改善箇所説明図

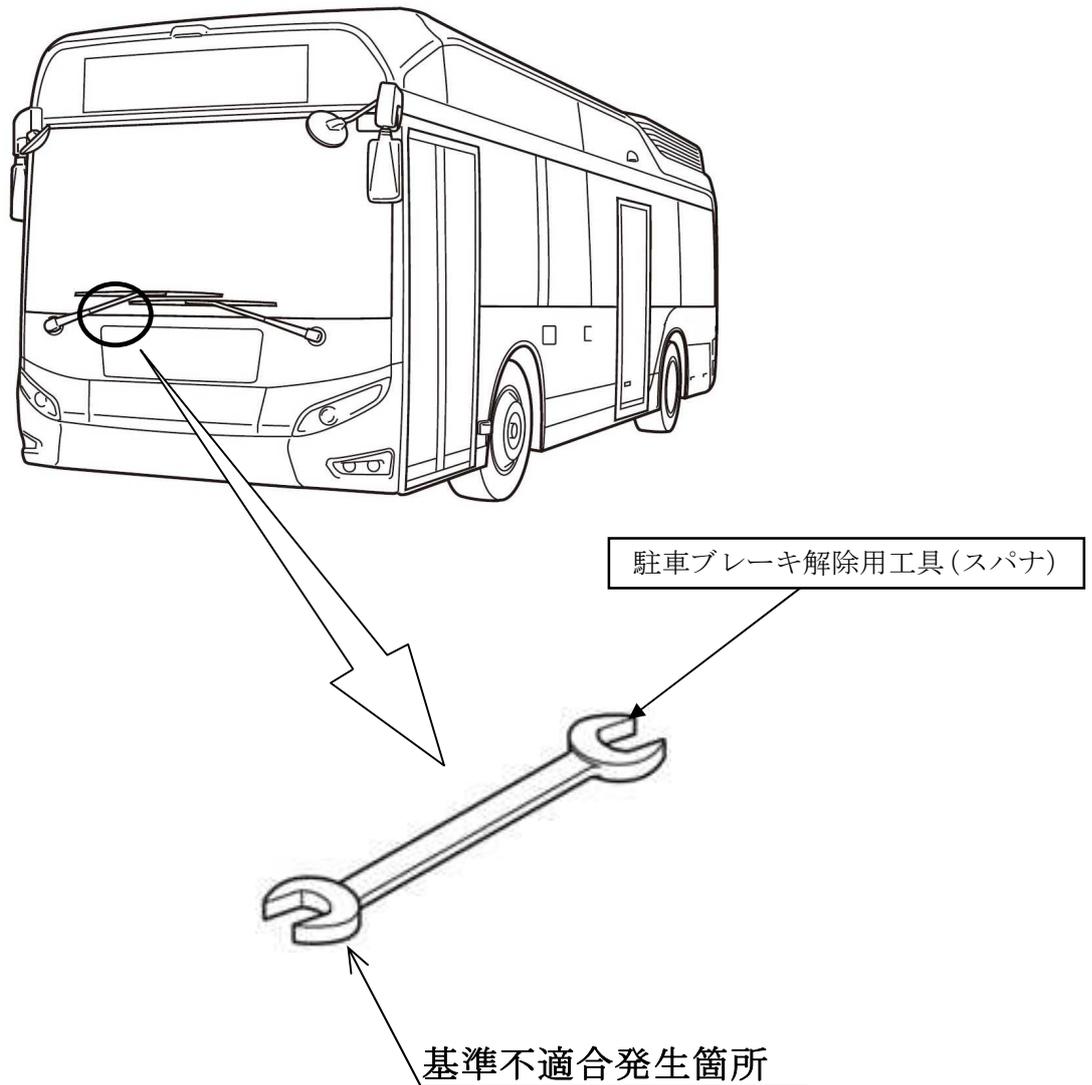
車載工具の搭載指示が不適切なため、駐車ブレーキ解除用工具（スパナ）が搭載されていない。そのため、故障等により駐車ブレーキが作動したままの状態となった場合に、当該工具を用いて解除することができない。

全車両、駐車ブレーキ解除用工具（スパナ）を搭載する。

識別：改善済車両にはシリアルナンバープレート左上に黒色ペイントを塗布する。
